(仮称) 千葉袖ヶ浦天然ガス発電所建設計画 委員からの質疑・意見に対する事業者の見解

図 温排水の放水イメージ（上：表層放水、下：水中放水）

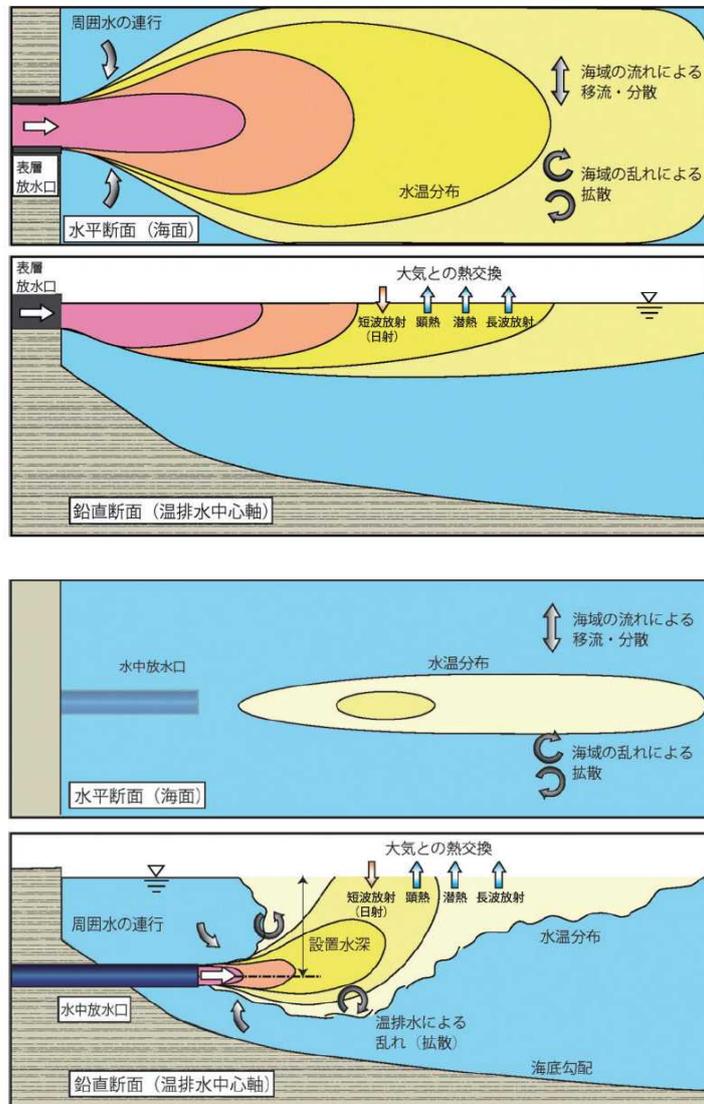
| No. | 項目        | 細目  | 質疑・意見の概要   | 事業者の見解   | 備考 |
|-----|-----------|-----|--|--|----|
| 10  | 調査、予測及び評価 | 動植物 | (7月17日委員会での質疑・意見)<br>安全サイドと言われたが、むしろ適切な場所に調査地点を移動しないと、影響があるかどうかかわからないのではないかと。<br>また、表層放水でなく水中放水だと思うが、例えば魚類等は表層放水の拡散範囲の予測でよいと思うが、底生生物は、水中の温排水拡散範囲の予測に合わせて調査地点を変える必要がある。 | (7月17日委員会での回答)<br>マクロベントスについては、放水口から放射状のライン上に加え、干潟の前面に調査地点を3点設定しており、調査範囲は、簡易的に温排水の拡散計算をして、調査地点が十分に包含される範囲で設定している。  |    |

①表層放水と水中放水の放水イメージ

表層放水の場合、周囲の海水より比重が軽い温排水は表層を薄く広がり、周辺の海水との混合や大気との熱交換などによって自然の海水温に戻ります。水中放水の場合、温排水は表層に浮上する間に周囲の海水を巻き込み、急速に水温が低下します。表層に達してからは表層放水と同様に自然の海水温に戻ります。

水中放水方式は、一般的に表層放水方式に比べて温排水の拡散範囲を小さくすることが出来ます。放水口設置予定地の西側約 3km に盤洲干潟が存在することから、本事業の温排水の影響域を小さくして盤洲干潟に及ぼす影響を極力低減するため、本事業では水中放水方式を採用することとしました。
